“SERRA DEL CORVO”

Progetto di impianto di accumulo idroelettrico

“Serra del Corvo” – Progetto di Impianto di Accumulo Idroelettrico

Risposta a Richiesta di Integrazioni

Figura 1.2: sezione longitudinale della paratia di sostegno in corrispondenza della finestra di accesso intermedia, estratto da doc. ref. 1373-D-GD-D-02-0 (Finestra d’accesso - Imbocco Opere di sostegno scavi: piante, prospetti e sezioni)

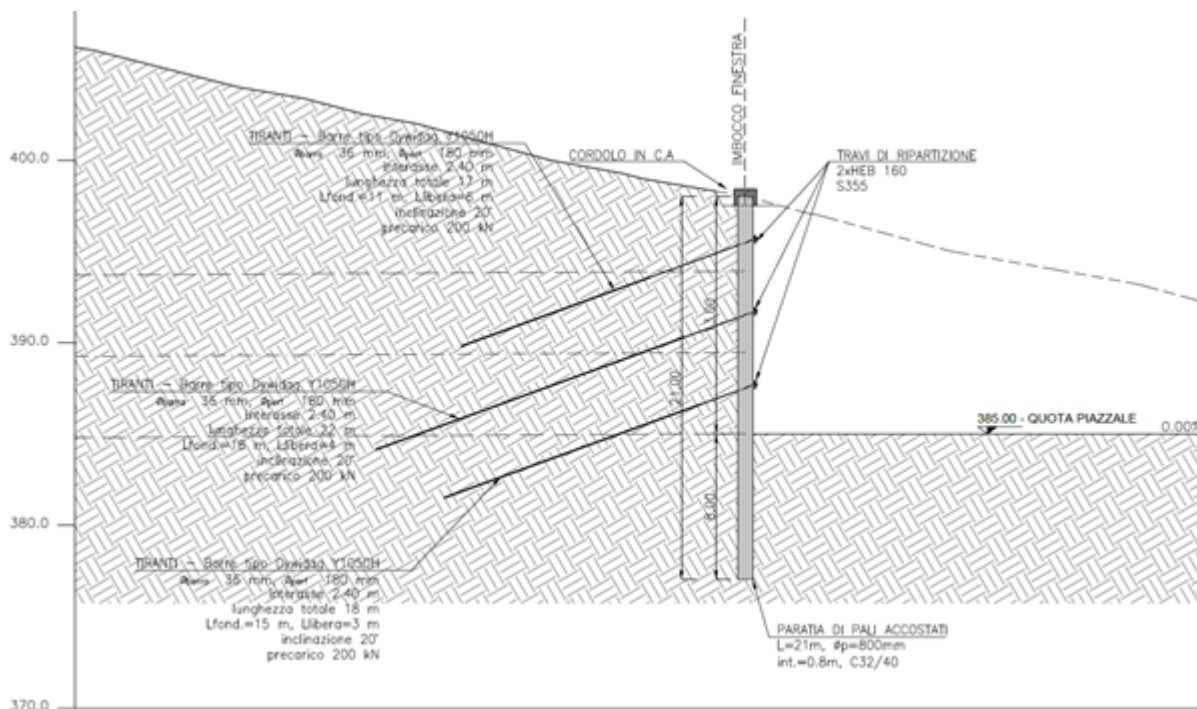
- 1.1.h - *fornire gli approfondimenti del caso in merito a fenomeni erosivi/franosi siti sul pendio in prossimità della condotta forzata e ulteriori aree critiche;*

Tuttavia, considerando che la parte iniziale dell’imbocco della finestra di accesso intermedia ha una copertura limitata, al fine di garantire la sicurezza della struttura sono state definite e calcolate (doc. ref. 1373-D-GD-R-01-0, Capitolo 5 - Analisi e Verifica della Paratia di Sostegno) opere di stabilizzazione del versante (a monte) nell’immediata prossimità del portale di imbocco (figura seguente).

Figura 1.3: Diagramma superfici - volumi d’invaso (fonte: FCEM diga di Serra del Corvo)

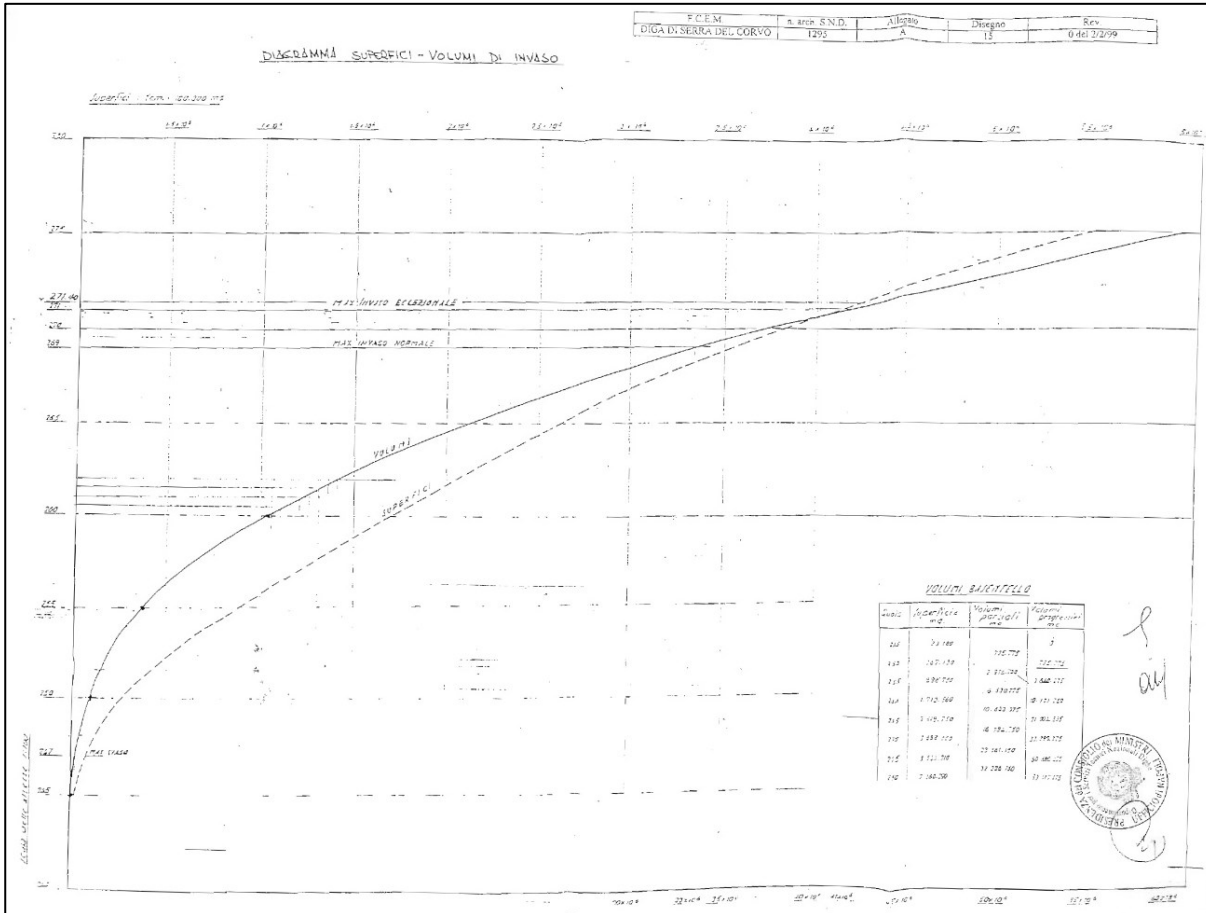
- 1.1.l - *fornire ragguagli circa le seguenti problematiche: nella tavola 1373-B-FN-D-01-0 è fissato un franco sotto battente all’opera di presa della diga di valle di 0,8 m sul livello minimo di regolazione d’invaso, ma al contempo non si evince quale sia la corrispondenza in mc. invasati. Non è inoltre indicato se vi siano protezioni all’ingresso di cose e/o animali all’ingresso dell’opera di presa né se vi sia un’asta graduata che consenta l’immediato rilievo del franco di battente sul livello idrico del lago;*

Considerando il diagramma del volume di invaso e delle superficie dello specchio di invaso, riportato nel Foglio di Condizioni per l’Esercizio e la Manutenzione (FCEM) della diga di Serra del Corvo (riportato in Figura 1.3), alla quota di 261 m s.l.m. è associato un volume di invaso pari a circa 12.3 milioni di m³.

Figura 1.4: Bacino imbrifero sotteso dalla sezione di chiusura individuata

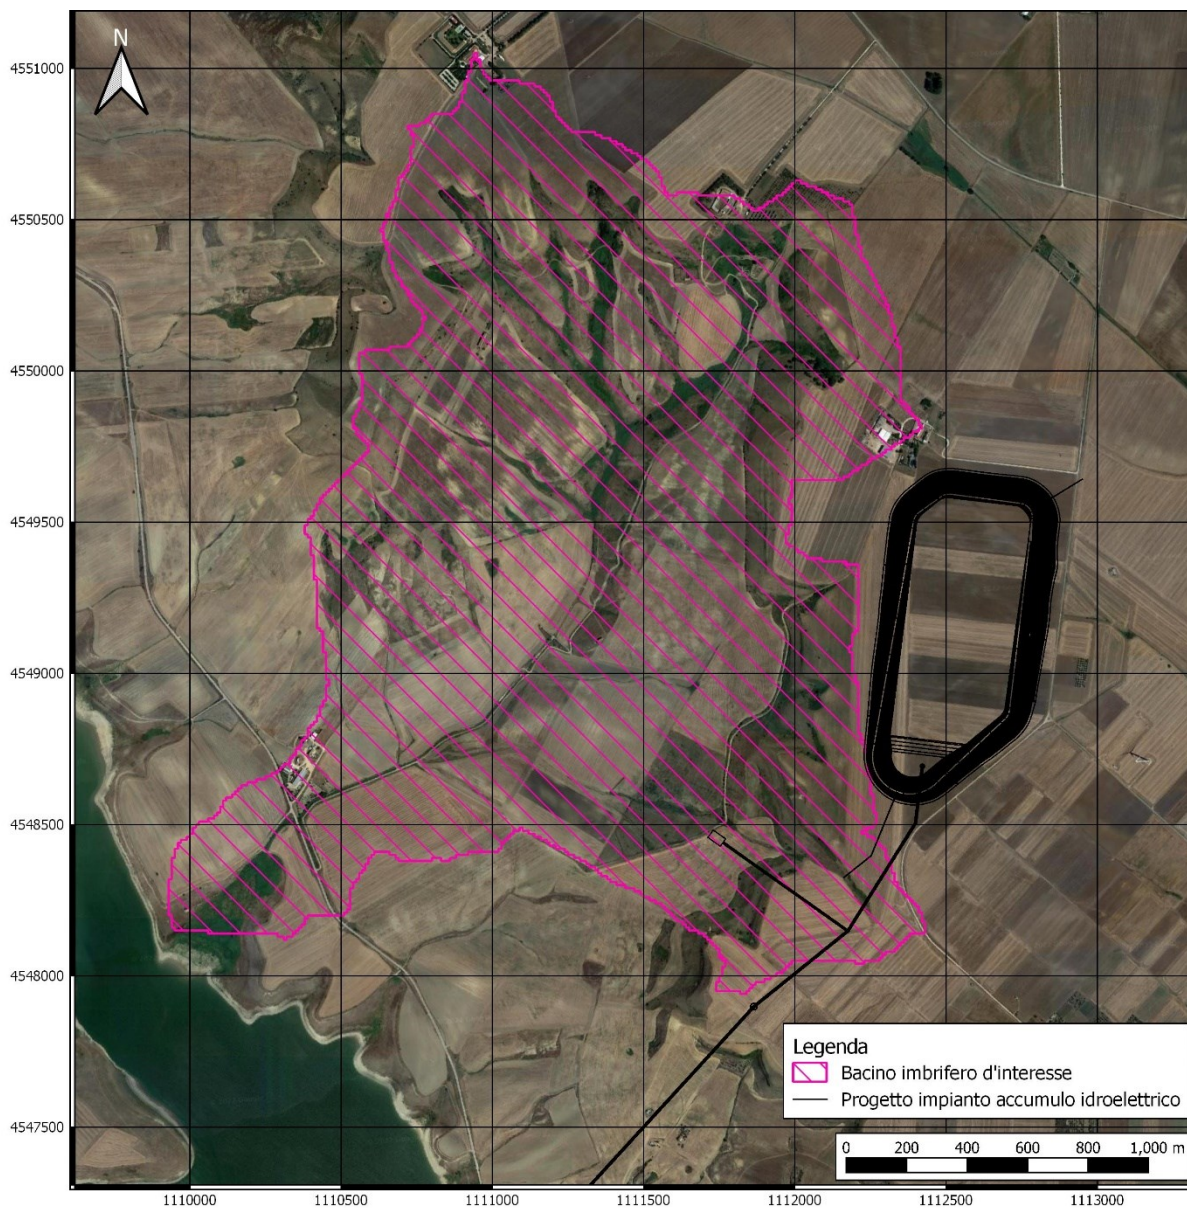
- 1.1.n - *Considerare quanto segue: con riferimento al calcolo della portata dello sfioratore superficiale della nuova diga fissato pari a $Q = 0,61 \text{ m}^3 / \text{s}$. nella relazione idraulica, occorre individuare anche gli effetti dell’immissione di detto carico nel corpo idrico ricettore determinandone le caratteristiche di deflusso e profili della corrente idrica e quindi valutare la necessità di argini e varie, con i dovuti franchi, al fine di non generare incontrollate esondazioni o varie. Si effettui tale verifica considerando la presenza nel bacino di valle di portata idrica comunque già defluente per ipotizzabili simultanee precipitazioni di cui ipotizzate massime, nella relazione idraulica per una precipitazione almeno di una durata di 24 ore, posta nella relazione idrologica pari a 161 mm ovvero a maggior sicurezza posta pari a 0.2 m. Valutare quindi l’impatto delle eventuali arginature ed opere di sistemazione delle sponde, dissipatori, gabbionate, vasche di laminazione ecc. e opere comunque necessarie, integrando quindi il SIA. Effettuare anche uno studio sul trasporto solido in tali condizioni critiche.*

Di seguito viene valutata la portata di piena del bacino imbrifero d'interesse, ossia quello del ricettore in cui termina lo scarico dello sfioratore di superficie. Le portate di piena sono valutate sia con un tempo di ritorno di 3,000 anni che di 20 anni, per poter consentire un migliore confronto tra gli ordini di grandezza degli eventi di piena del bacino imbrifero d'interesse e la portata massima eventualmente derivante dallo sfioratore di superficie.

Figura 1.6: Schematizzazione dell'impianto di Serra del Corvo. Lo schema raffigura i nodi del sistema analizzato ed i rapporti reciproci delle diverse componenti, ma non rappresenta altimetricamente le loro posizioni.

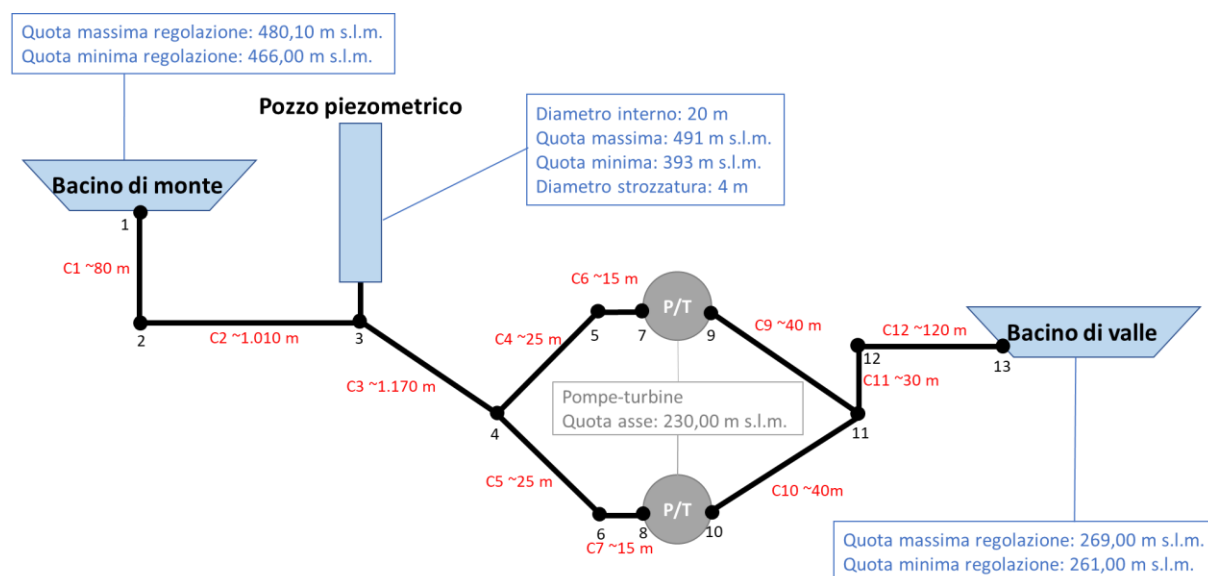
- 1.1.o - *indicare la lunghezza dei diversi tratti di condotta in cui, per il calcolo, è suddiviso in schema l’impianto in Fig. 3 della Relazione Idraulica, per l’analisi dei transitori del moto vario, nonché delle altre caratteristiche e dati impiantistici posti nelle verifiche effettuate.*

Si riporta in Figura 1.6 una versione più dettagliata dello schema d'impianto riportato in Figura 3 della Relazione Idraulica (elaborato 1373-A-FN-R-05-0).
